Reactie op voorstellen consultatietrajecten Lelystad Airport

Referentienummer CS/PPM/2017/404
Versienummer 2.0
Versiedatum 14 februari 2018

Status Definitief

Figuur 4-14 Geconsulteerd ontwerp sector 4 en 5

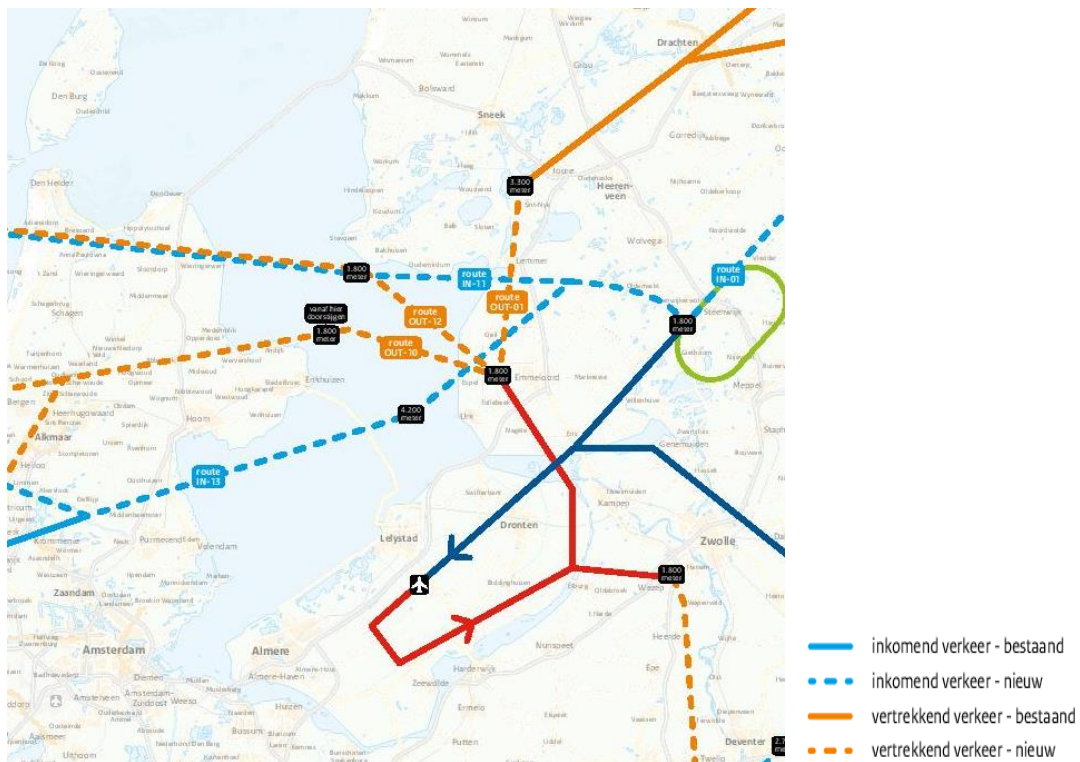
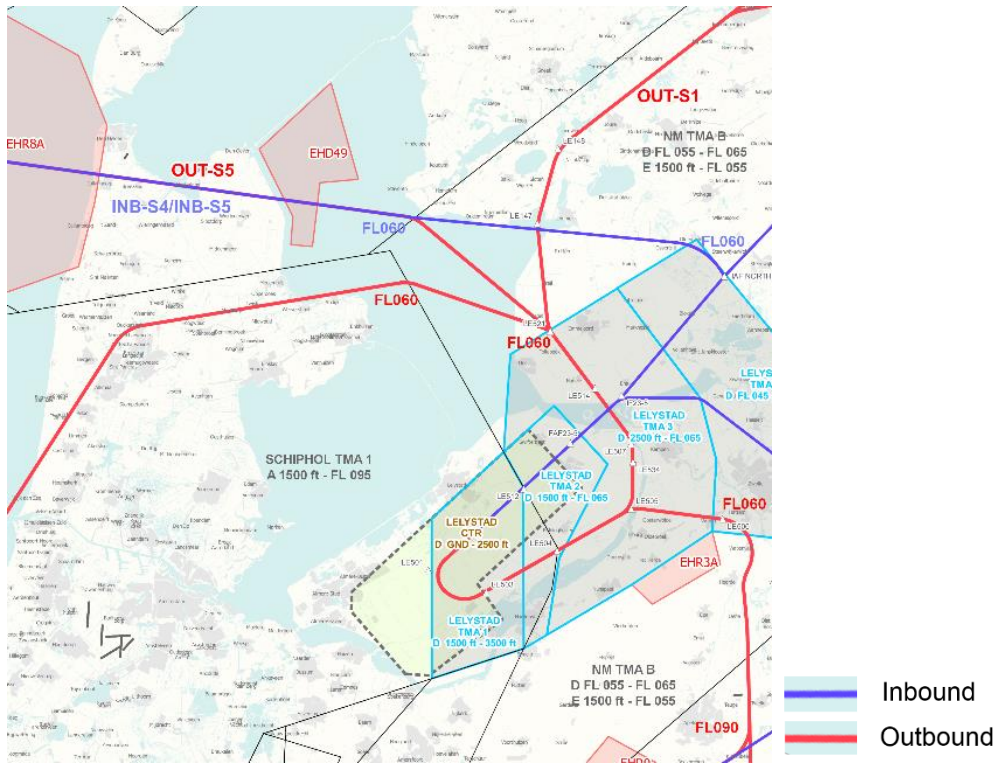
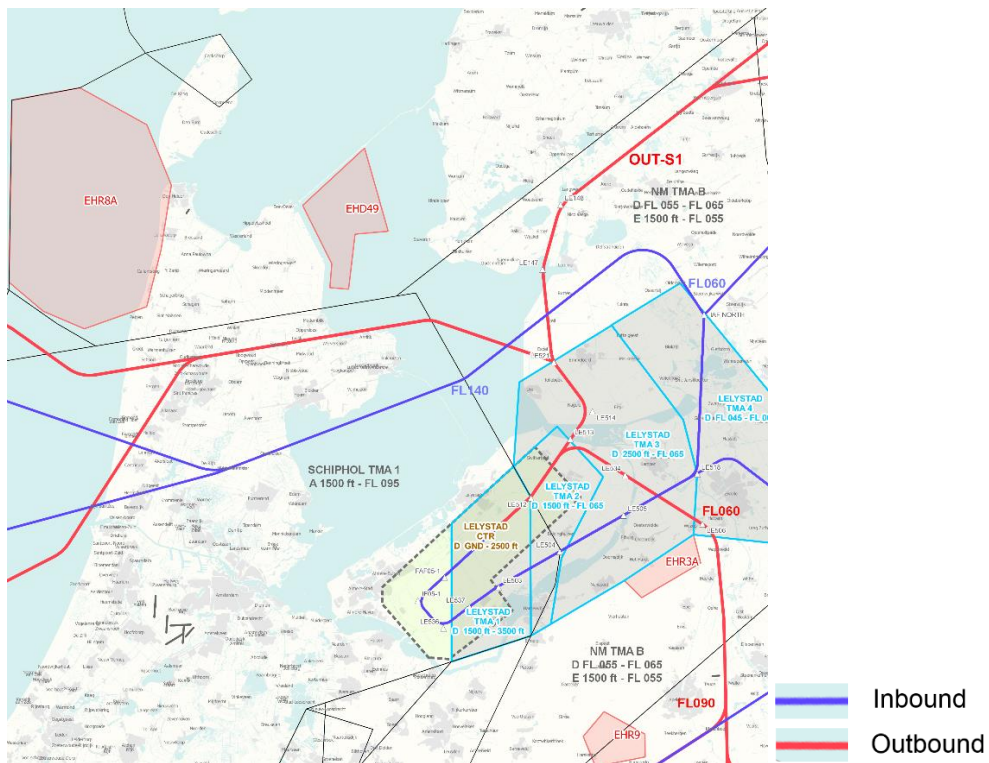
Er zijn diverse voorstellen gedaan voor het wijzigen van de routes naar het westen en zuidwesten. Provincie Friesland en de bewonersdelegatie hebben het voorstel gedaan om IN-11 en OUT-12 te laten vervallen en daarvoor in de plaats IN-13 en OUT-10 te gebruiken van en naar het westen en zuidwesten (sector 4 en 5), zodat met name Friesland wordt ontzien. Via de internetconsultatie is gevraagd OUT-10 en OUT-12 te verplaatsen naar de Noordzee (zie onderstaande figuur). Onderstaand de voorstellen nader toegelicht en voorzien van een reactie.

De Friese overheden hebben daarnaast gevraagd om verdere routeoptimalisaties zodat de routes van en naar sector 4 en 5 niet over Friesland gaan, ook rekening houdend met een nauwkeurigheidsmarge van 1,5 kilometer. Bij het verplaatsen van de route in zuidelijke richting komt deze in de buffer van het verkeersleidingsgebied Schiphol te liggen (Schiphol TMA). Conform internationale standaarden moet het verkeer tenminste 2,5 nautische mijlen vrij zijn van naburig luchtruim (dit is exclusief de navigatienauwkeurigheid van het vliegtuig van 1 nautische mijl). Dit verzoek kan daarom niet ingewilligd worden. Het verleggen van IN-13 ten zuiden van Espel is niet mogelijk, omdat dit òf interfereert met inbound Schipholverkeer, òf de bocht niet haalbaar wordt bij IAF Noord.

In principe gaat al het landend verkeer naar Lelystad om de Schiphol TMA heen, tenzij militaire oefengebieden op de Waddenzee en Noordzee actief zijn. Vanwege de ligging van de militaire gebieden, is het niet mogelijk één route te realiseren die altijd beschikbaar is, én om de Schiphol TMA heen ligt. Daarom zijn twee routes voor landend verkeer ontworpen vanuit sector 4 en 5, waarbij primair om de TMA heen gevlogen wordt, tenzij de militaire gebieden actief zijn. Het laten vervallen van IN-11 en in de plaats daarvan IN-13 als hoofdroute toepassen, zoals voorgesteld door de provincie Friesland en de bewonersdelegatie, is waarschijnlijk niet mogelijk omdat teveel verkeer daarmee in sector 1 komt. IN-13 gaat namelijk door sector 1, en IN-11 er onderdoor. Het samenvoegen van beide routes heeft als gevolg dat al het verkeer door sector 1 gaat. Dit is onwenselijk, omdat het verkeer hiermee in ACC werkgebied komt, wat invloed heeft op de capaciteit voor de Schipholverkeersstromen.

De civiele en militaire verkeersleiding zullen het mogelijk samenvoegen van de routes over Noord-Holland nogmaals op haalbaarheid en werklust beoordelen in een simulatie en een bewonersvertegenwoordiging over de resultaten te consulteren.

In het huidige routeconcept is, na veelgehoord commentaar en ingediende voorstellen, de route geoptimaliseerd, zodat de Weerribben grotendeels wordt ontzien. IN-13 bevat nu een grotere bocht richting IAF Noord.

- Het voorstel de routes naar het noorden te verleggen zodat deze over de afsluitdijk en tussen de Waddeneilanden door gaan, is niet haalbaar vanwege de ligging van militaire oefengebieden boven de Noord- en Waddenzee.
- OUT-10 kan niet zuidelijker gelegd worden omdat deze dan nog dichter door een zeer druk deel van het Schiphol-luchtruim komt te liggen. Het verkeer op de route ten noorden van Enkhuizen (bij Andijk) zal echter zo snel mogelijk stijgen door het luchtruim van Schiphol zodat het verkeer van en naar Schiphol zo min mogelijk hinder ondervindt van het Lelystad-verkeer. Dit is een van de vastgestelde uitgangspunten door het kabinet.
